AUTOSTRADA (A14) : BOLOGNA-BARI-TARANTO

POTENZIAMENTO IN SEDE DEL SISTEMA AUTOSTRADALE  
E TANGENZIALE DI BOLOGNA

### INTEGRAZIONI V.I.A.

Richieste di integrazione Regione Emilia Romagna  
Relazione di accompagnamento

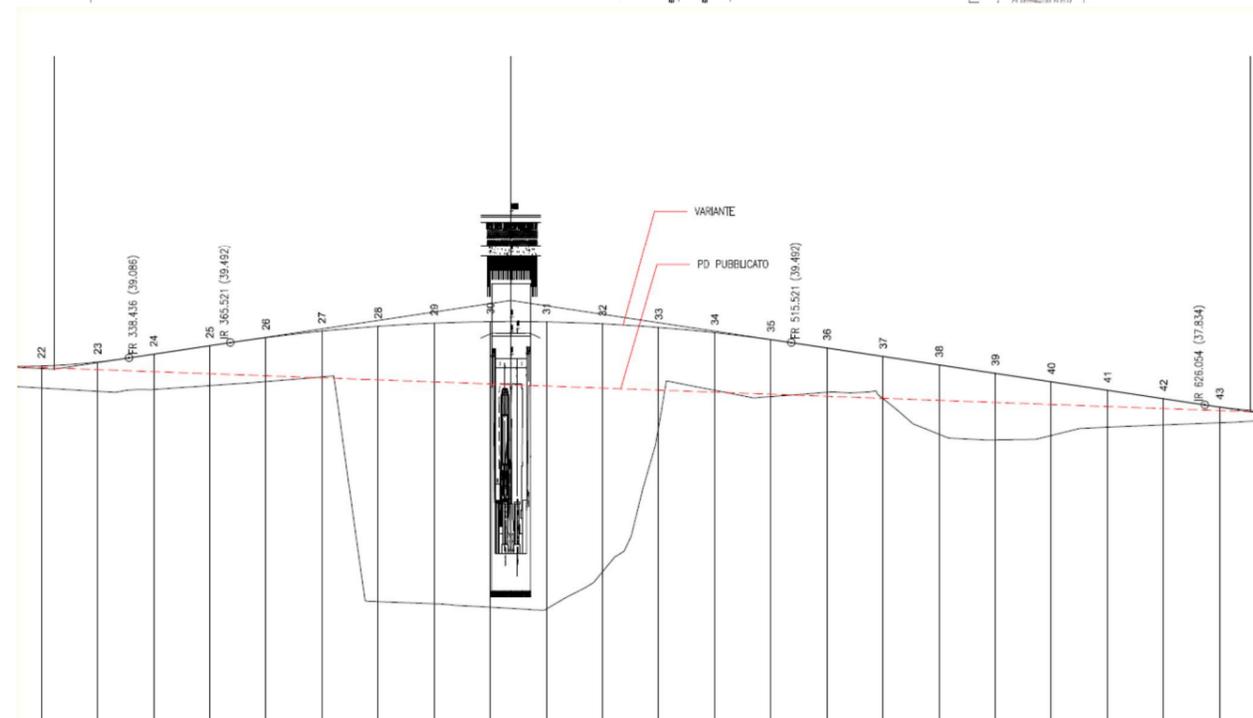
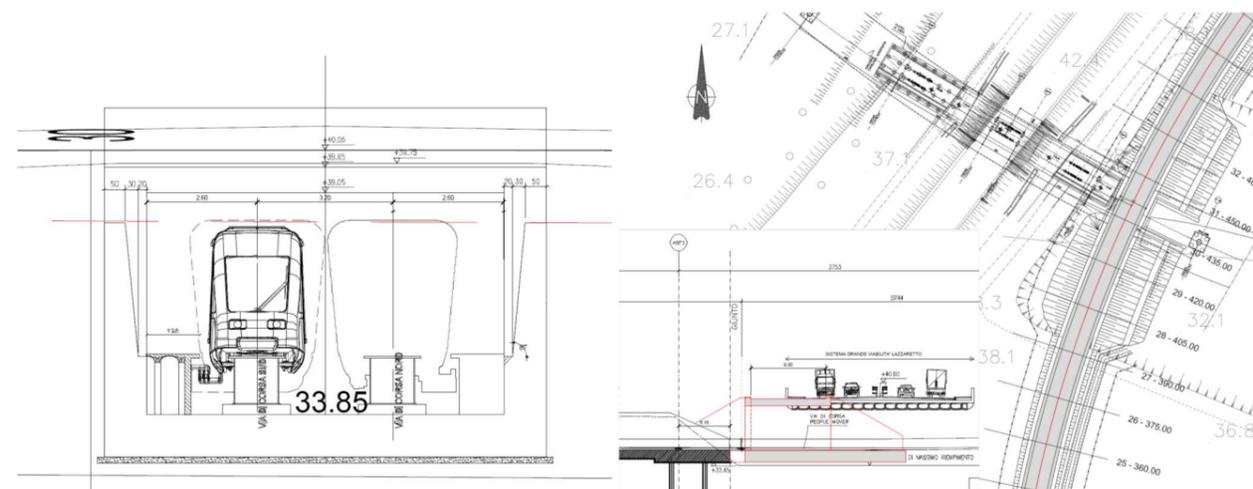
Si chiede di chiarire nell'articolazione degli interventi a verde dell'area interclusa dalle rampe di svincolo n. 4 bis a sud quali edifici andranno demoliti.

Sono state redatte le tavole - "STD0180-2 – Planimetria delle demolizioni" e "AUA0201-1 – Porta Reno-Triumvirato" con l'indicazione esatta dei fabbricati da demolire correggendo in tal modo i refusi contenuti nelle stesse tavole pubblicate.

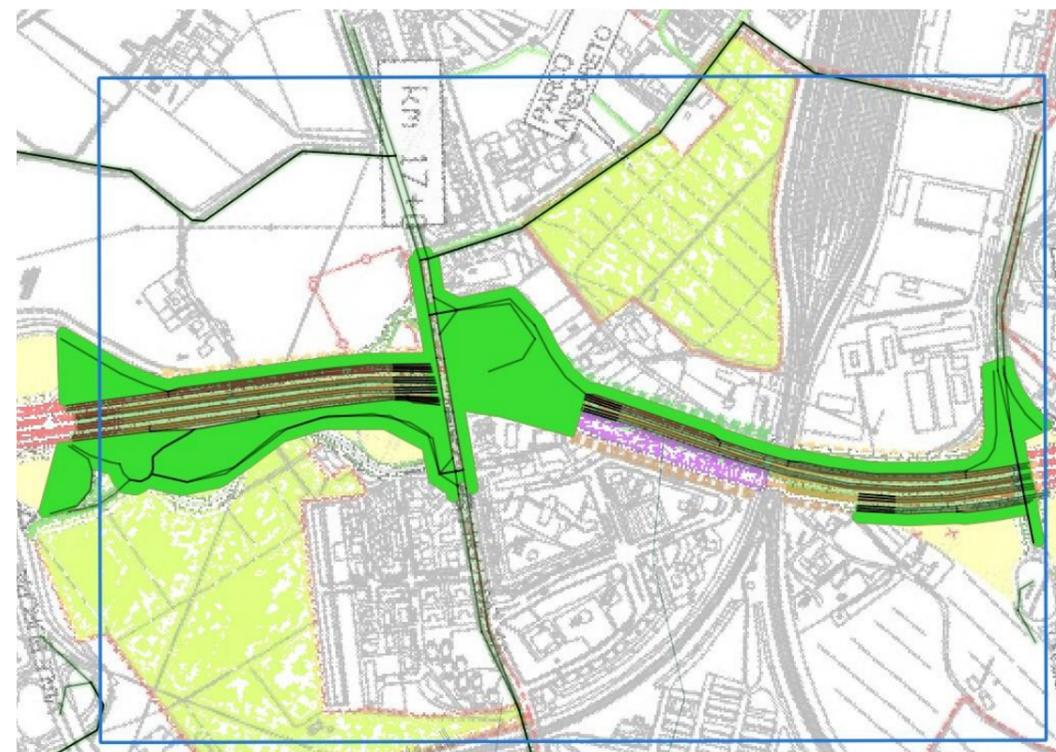
Si richiede di specificare in che modo sono state modellizzate le aree a verde (fasce alberate) in adiacenza all'asse stradale e di individuarne la posizione e l'estensione sulla mappa nei diversi ambiti simulati.

Le aree a verde sono state modellizzate attraverso la discretizzazione, sui domini relativi agli ambiti simulati, delle loro superfici alla risoluzione orizzontale di 3 m. Su ogni cella orizzontale dei domini di simulazione a microscala viene quindi definita una velocità di deposizione per la specie inquinante considerata (ossidi di azoto). Nelle sole zone del dominio coperte dalle aree a verde sono definite due diverse velocità di deposizione, la prima che tiene conto della presenza delle fasce alberate e la seconda che tiene conto di una copertura con velocità di deposizione minore. In ogni simulazione viene attivato l'algoritmo di deposizione secca sulle superfici presente all'interno del codice di dispersione lagrangiano a particelle e, tenendo conto delle due diverse deposizioni nelle aree a verde, vengono determinate le differenze indotte sulle concentrazioni in aria. Le seguenti figure illustrano, ambito per ambito, la disposizione delle fasce a verde considerate nelle simulazioni.

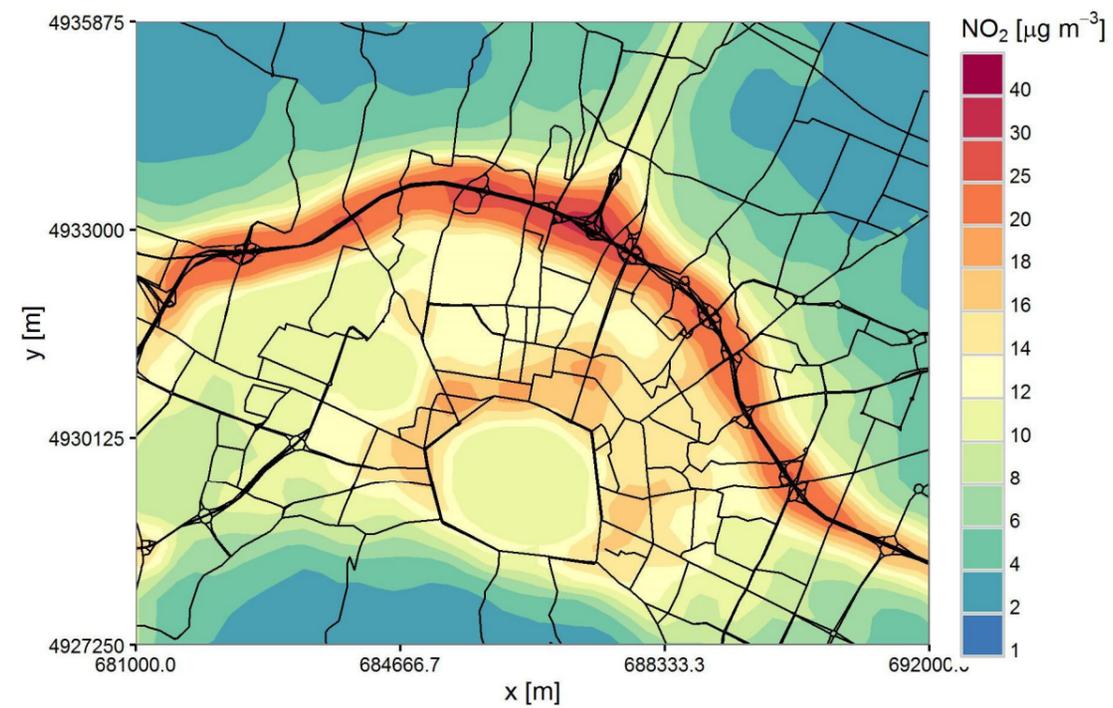
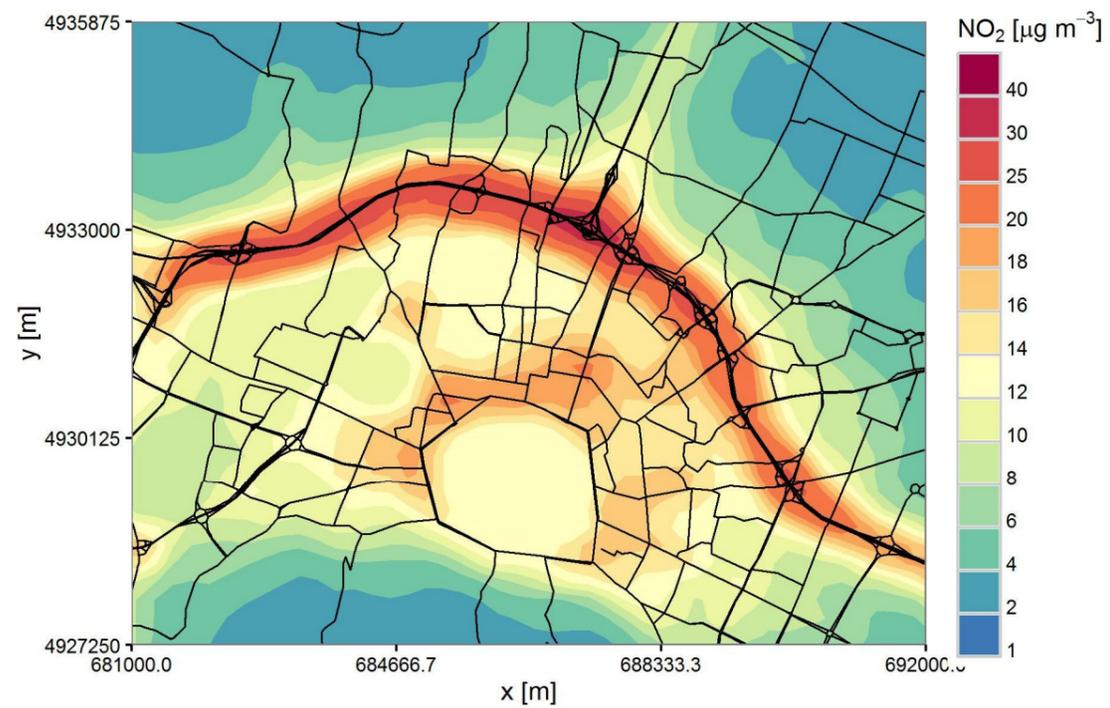
*Per una miglior lettura dei livelli di isoconcentrazione nei microambiti si chiede di ridurre le classi valori delle concentrazioni più basse nelle legende o di riportare il valore corrispondente sulle isolinee di mappa.*

Nei grafici di concentrazione prodotti sono state modificate e ridotte le classi dei valori più bassi per agevolare l'identificazione dei livelli sulle mappe
